Zeitschrift: Schweizerische Bauzeitung
Herausgeber: Verlags-AG der akademischen technischen Vereine
Band: 75 (1957)
Heft: 46

Wettbewerb für eine neue Kirchenfeldbrücke in Bern

Aus dem Bericht des Preisgerichts

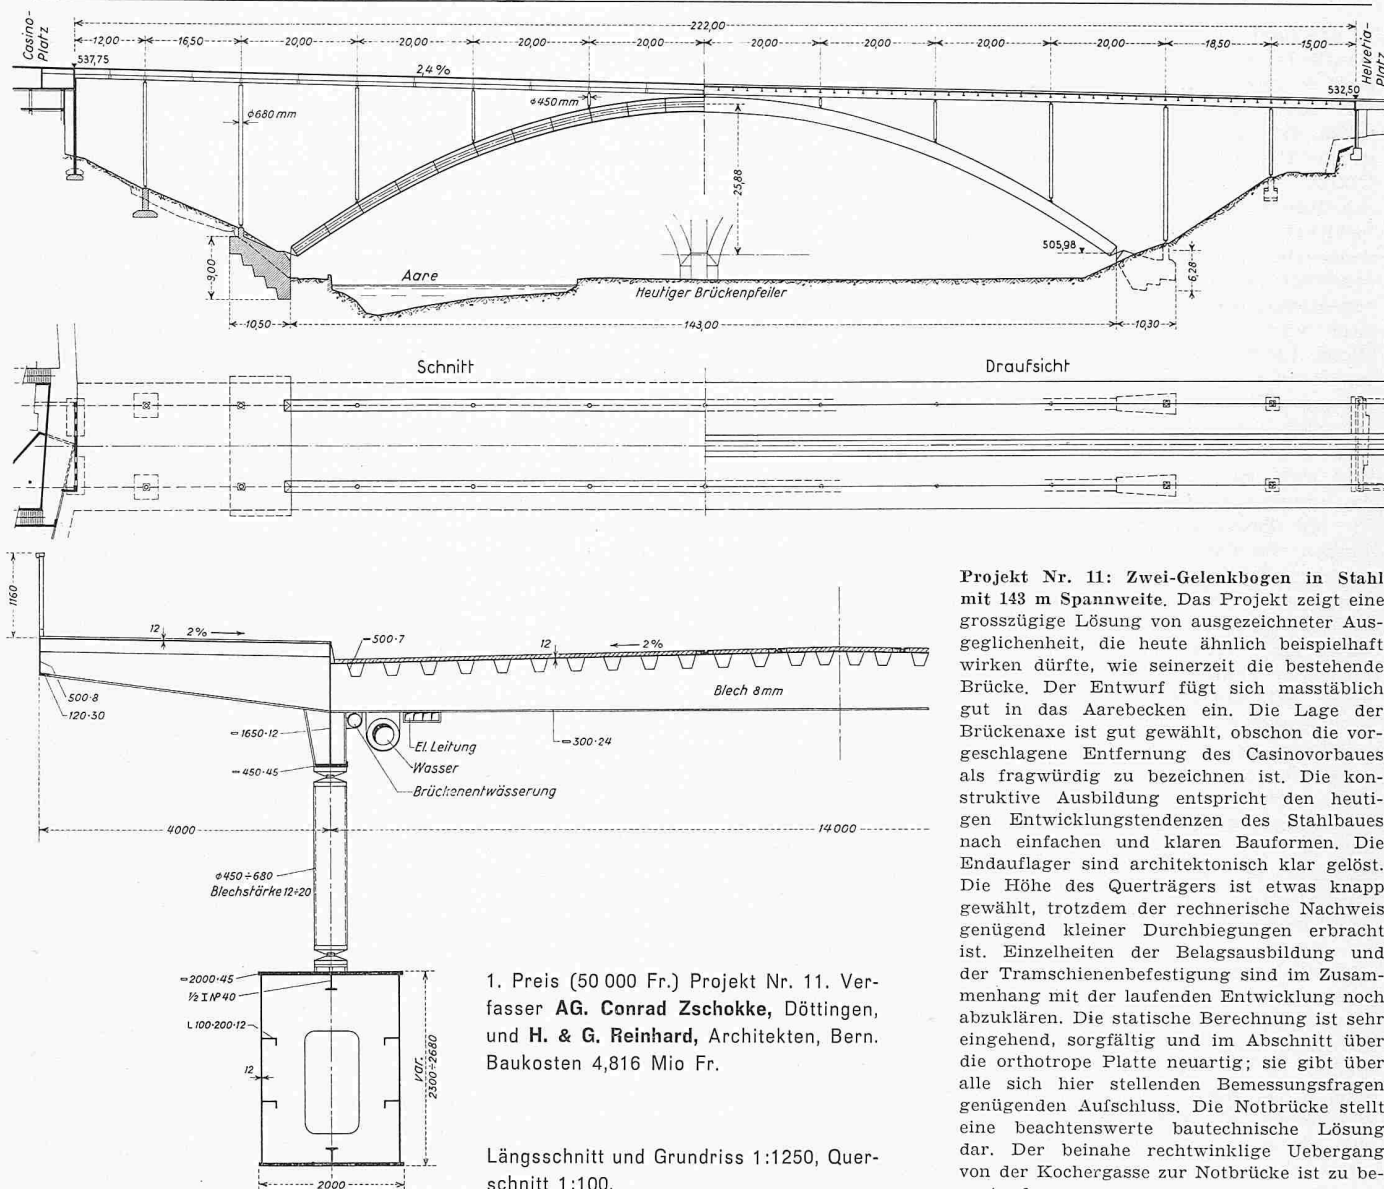
Projekt Nr. 11: Zwei-Gelenkbogen in Stahl mit 143 m Spannweite. Das Projekt zeigt eine grosszügige Lösung von ausgezeichneter Ausgeglichenheit, die heute ähnlich beispielhaft wirken dürfte, wie seinerzeit die bestehende Brücke. Der Entwurf fügt sich massstäblich gut in das Aarebecken ein. Die Lage der Brückenaxe ist gut gewählt, obschon die vorgeschlagene Entfernung des Casinovorbaues als fragwürdig zu bezeichnen ist. Die konstruktive Ausbildung entspricht den heutigen Entwicklungstendenzen des Stahlbaues nach einfachen und klaren Bauformen. Die Endauflager sind architektonisch klar gelöst. Die Höhe des Querträgers ist etwas knapp gewählt, trotzdem der rechnerische Nachweis genügend kleiner Durchbiegungen erbracht ist. Einzelheiten der Belagsausbildung und der Tramschienenbefestigung sind im Zusammenhang mit der laufenden Entwicklung noch abzuklären. Die statische Berechnung ist sehr eingehend, sorgfältig und im Abschnitt über die orthotrope Platte neuartig; sie gibt über alle sich hier stellenden Bemessungsfragen genügenden Aufschluss. Die Notbrücke stellt eine beachtenswerte bautechnische Lösung dar. Der beinahe rechtwinklige Uebergang von der Kochergasse zur Notbrücke ist zu beanstanden.

2. Preis (26 000 Fr.) Projekt Nr. 15. Verfasser **Altorfer & Cogliatti**, Dipl. Ing., Zürich, und **Benno Bernardi**, Dipl. Ing., Zürich. Längsschnitt 1:1250, Querschnitt 1:100
Baukosten 3,591 Mio Fr.

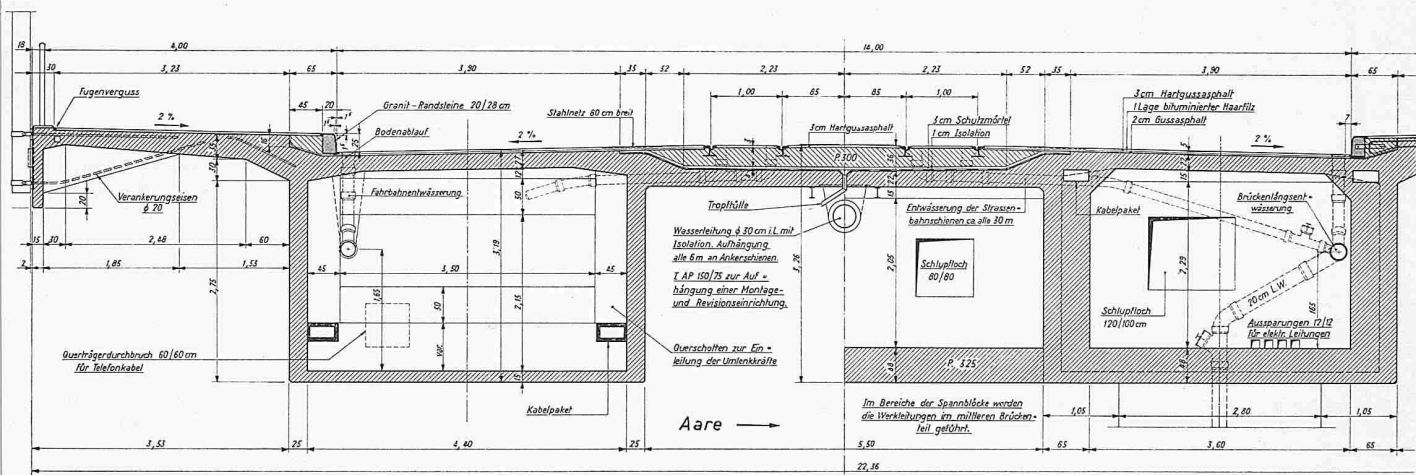
Projekt Nr. 15: Balkenbrücke in vorgespanntem Beton; Spannweiten 28,65 - 85,95 - 85,95 - 28,65 m. Der Entwurf zeigt grosszügige Hauptöffnungen, die jedoch mit einem ungünstigen Spannweitenverhältnis erkauft werden. Die tiefe Schürze der Trottoiraustragung mildert optisch die Masse des Fahrbahnträgers. Durch die Verlegung der Vorspannkabel ausserhalb der Hauptlängsträger ist es möglich, letztere sehr schlank auszubilden (25 cm). Die konstruktiven Einzelheiten sind überlegt (Untersicht, Details der Querschnittausbildung), jedoch

muss bemerkt werden, dass entgegen der Auffassung des Projektverfassers die Verbundwirkung zwischen Vorspannkabel und Hauptlastträger nicht gewährleistet ist. Die Bruch Sicherheit wird dadurch ungenügend, sie müsste durch eine wesentliche Vermehrung der schlaffen Armierung verbessert werden. Die statische Berechnung ist sehr übersichtlich und sorgfältig durchgeführt. Vor der Verschiebung dient die fertige Fahrbahn als Notbrücke, wodurch verkehrstechnisch günstige Verhältnisse entstehen.

3. Preis (24 000 Fr.) Projekt Nr. 1. Verfasser **Hans Aeberhard**, Dipl. Bau-Ing., Thun. Längsschnitt 1:1250, Querschnitte 1:400.
Baukosten 4,369 Mio Fr.

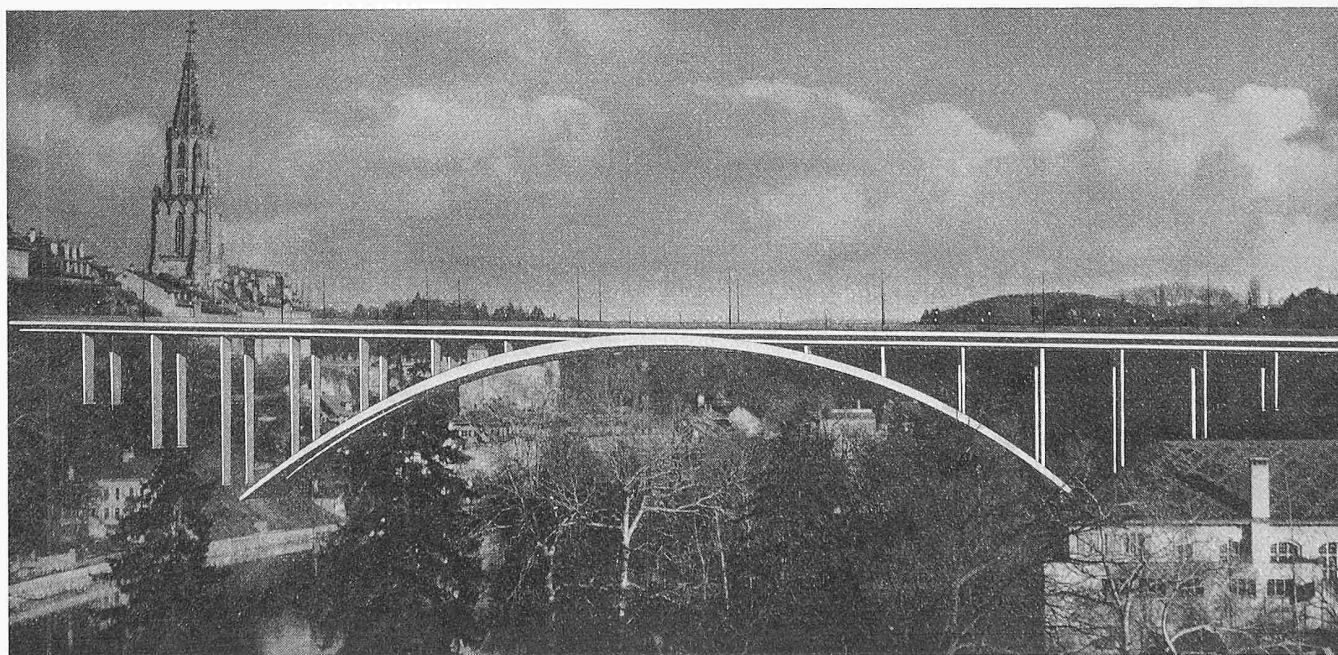
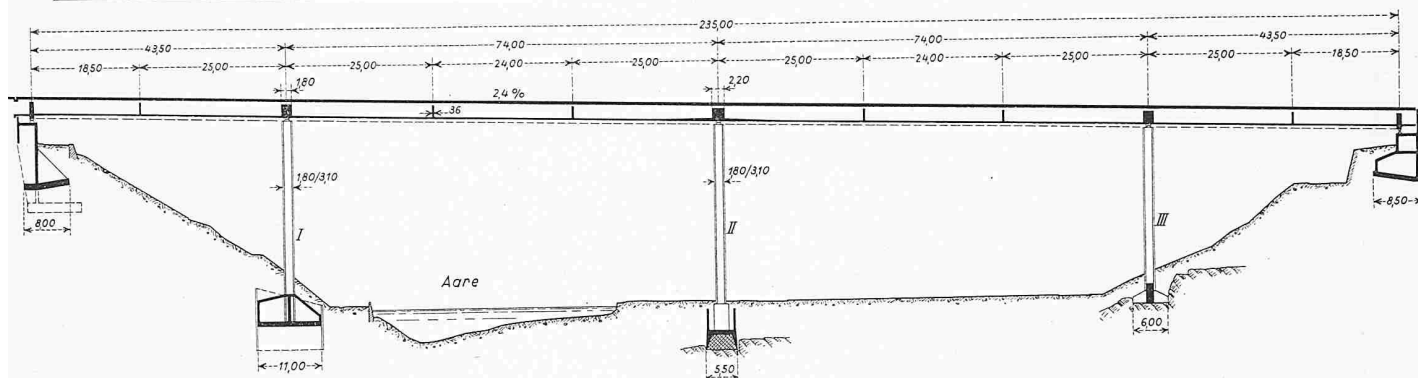
Projekt Nr. 1: Ein-Bogenbrücke in Eisenbeton mit 141,8 m Spannweite. Die Ein-Bogenbrücke ist in den Raum des Aarebeckens schön eingliedert, die Spannweite gut gewählt. Die Anordnung des Brückenquerschnittes ist grundsätzlich in Ordnung. Die verhältnismässig eng gereihten Zwischenstützen ergeben in der Seitenansicht einen massstäblich dem Stadtbild entsprechenden feinen Rhythmus, durch ihre Häufung wirken sie jedoch in der Schrägansicht nachteilig (Kulissenwirkung). Die Ausbildung als Zwei-Gelenkbogen ist hier, bei einer Massivbrücke, nicht genügend begründet. Die Bogengelenke sind kon-

struktiv unbefriedigend. Die Schrägstellung der Längsträgerrippen überzeugt nicht. Die Vorspannung nur eines Teils des Querschnittes schafft ungünstige Uebergänge. Die statische Berechnung enthält grundsätzliche Fehler und zu starke Vereinfachungen (Zusammenwirken von Bogen und Aufbau falsch berechnet, Formänderungseinfluss nicht berücksichtigt, was bei dieser Spannweite auch in einem Vorprojekt nicht vernachlässigt werden darf). Die Notbrücke stellt eine einfache und konstruktiv gut durchdachte Lösung dar.

4. Preis (22 000 Fr.) Projekt Nr. 12. Verfasser **Hans Eichenberger**, Dipl. Ing., Zürich. Längsschnitt 1:1250, Querschnitt 1:400. Baukosten 4,910 Mio Fr.

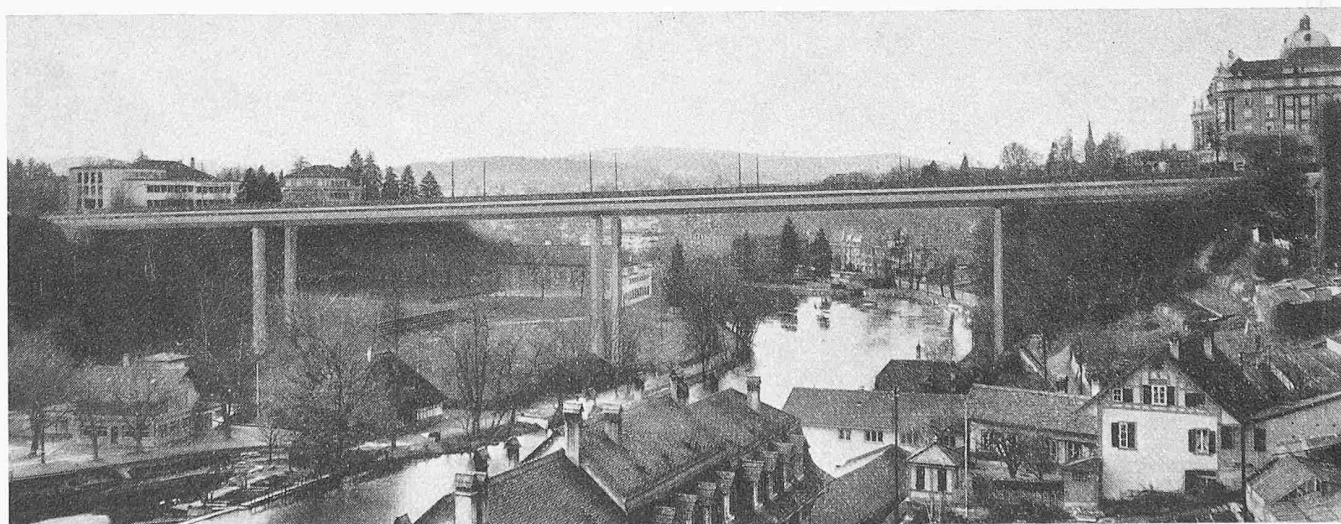
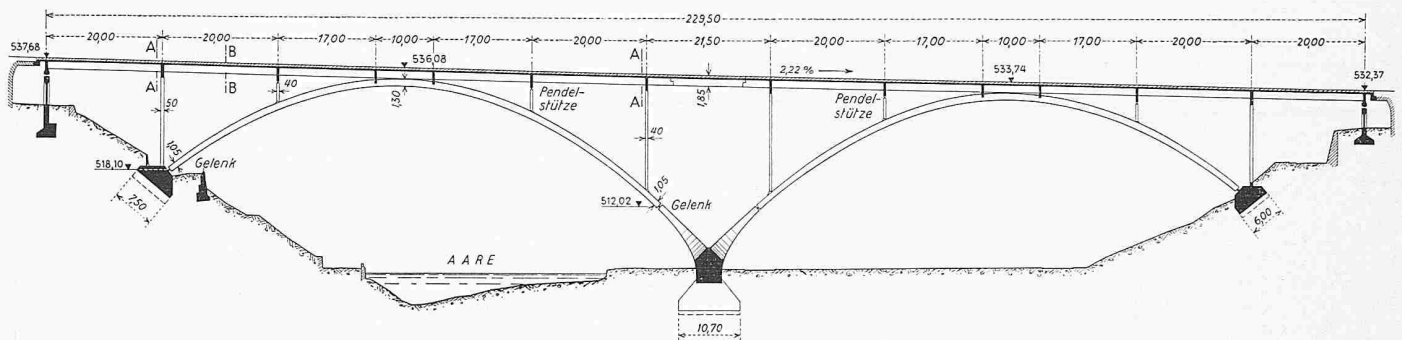
Projekt Nr. 12: Durchlaufender Balken aus vorgespanntem Beton mit Spannweiten 43,5 - 74,0 - 74,0 - 43,5 m. Das Projekt stellt eine formal einheitliche Lösung dar. Der nach aussen verjüngte Kastenträger ist wohl ein interessanter Versuch zur Verminderung der sichtbaren Masse, er wirkt jedoch gesucht und erscheint unwirtschaftlich. Der Zusammenschluss von Stützen und Fahrbanträger wirkt unschön. Die Notwendigkeit der Anordnung einer Rippenplatte für die Fahrbahn bleibt fraglich. Die statische Berechnung ist sauber und korrekt durchgeführt. Die angegebene lange Bauzeit fällt aus dem Rahmen. Die hölzerne Notbrücke ist sparsam durchkonstruiert, dagegen sind die Brückenden verkehrstechnisch nicht gelöst.

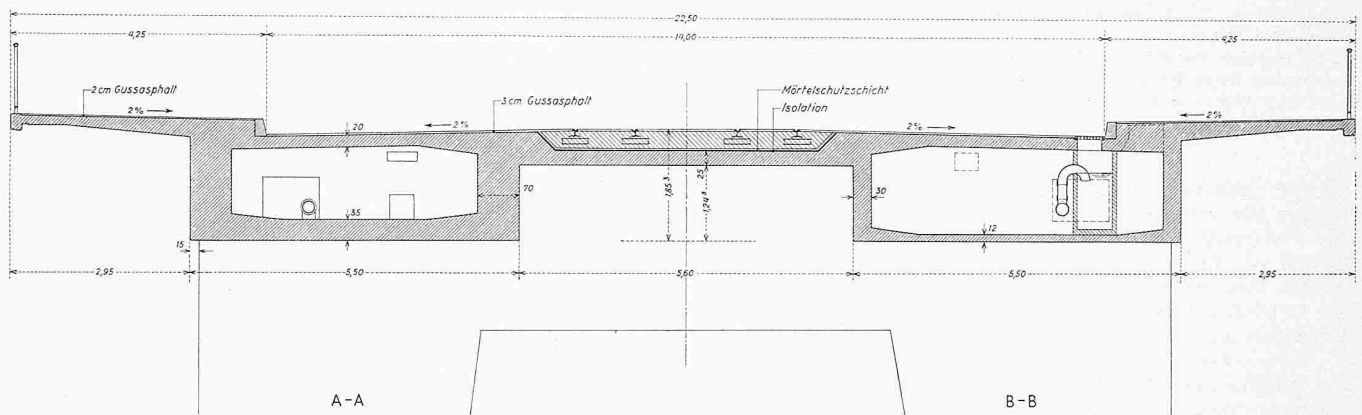
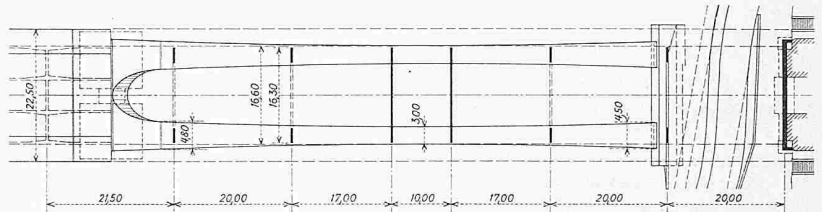
Projekt Nr. 4: Zwei-Bogen-Brücke mit vorgespanntem Aufbau. Das Projekt ist ein interessanter Versuch, das Aaretal mit zwei Zwillingbogen ohne hochgehende Mittelstütze zu überspannen. Die unsymmetrischen Bogen, der schwere gabelförmige Pfeilerstrunk in der Mitte und die jochartigen Zwischenunterstützungen wirken unschön.

Die ausgekragte Hochlage der Gelenke über dem mittleren Auflager ist abzulehnen. Die Anwendung der Vorspannung ist in diesem Falle nicht überzeugend. Die statische Berechnung ist sehr eingehend, sorgfältig und elegant durchgeführt. Die Konstruktion für die hölzerne Notbrücke ist als beachtenswerte Lösung anzusprechen.

6. Preis (18 000 Fr.) Projekt Nr. 2. Verfasser Dr. G. Kruck, Ing., Mitarbeiter Hans Howald, Arch., Zürich, Fietz und Leuthold, Bauunternehmung, Zürich, Gebr. Rüttimann AG., Zug. Längsschnitt 1:1250, Querschnitt 1:400. Baukosten 5,623 Mio Fr.

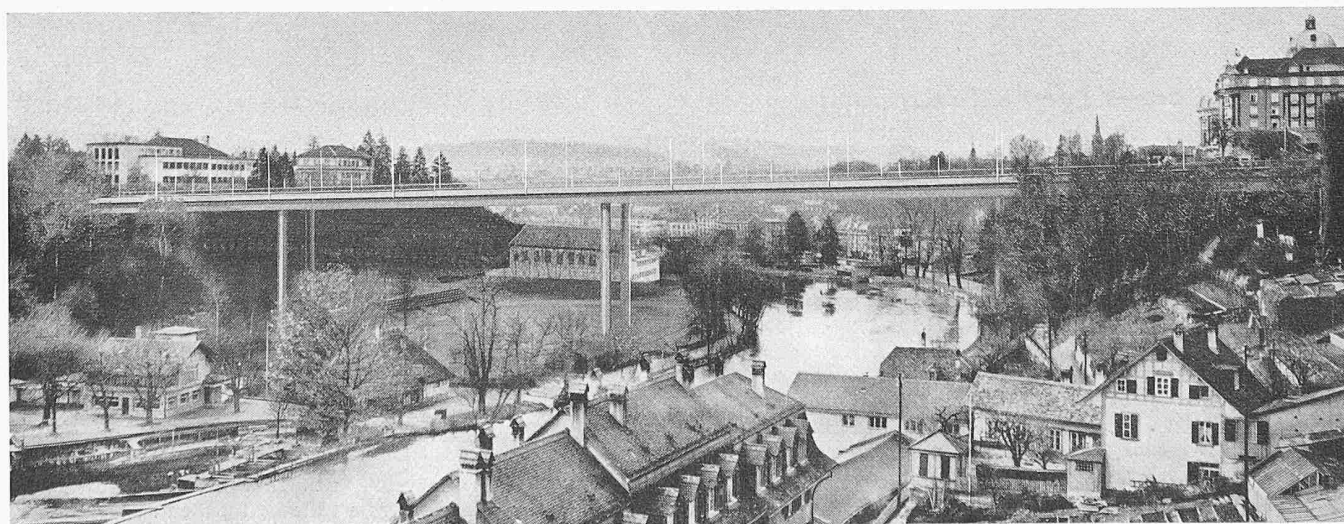
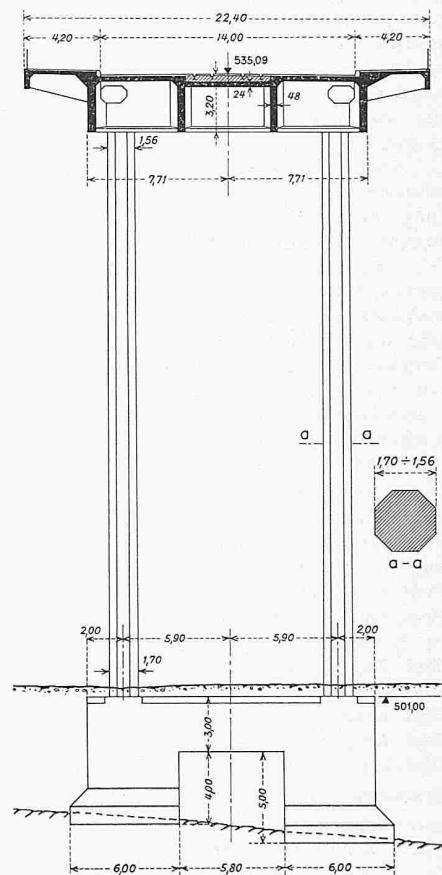
Projekt Nr. 2: Balkenbrücke in vorgespanntem Beton mit Stützweiten von 43,8 - 73,0 - 73,0 - 43,8 m. Das Verhältnis zwischen den Stützweiten und Höhen ist gut. Der Balken wirkt jedoch im Verhältnis zu den leichten Stützen schwerfällig. Das bastionartige Widerlager auf der Südseite befriedigt nicht. Die Anordnung der Verteilungsseisen in der Fahrbahnplatte ist ungenügend. Die Druckplatte ist zu kurz und setzt ohne Uebergang plötzlich an. Neben verschiedenen Unzulänglichkeiten und Fehlern in der statischen Berechnung ist die Nichtberücksichtigung der Stegverbreiterung in der Bestimmung des Kräftefelds sowie besonders im Hinblick auf die Anwendung der Vorspannung zu beanstanden. Die Notbrücke aus Fertigelementen in Stahl weist sehr teure Fundamente auf.
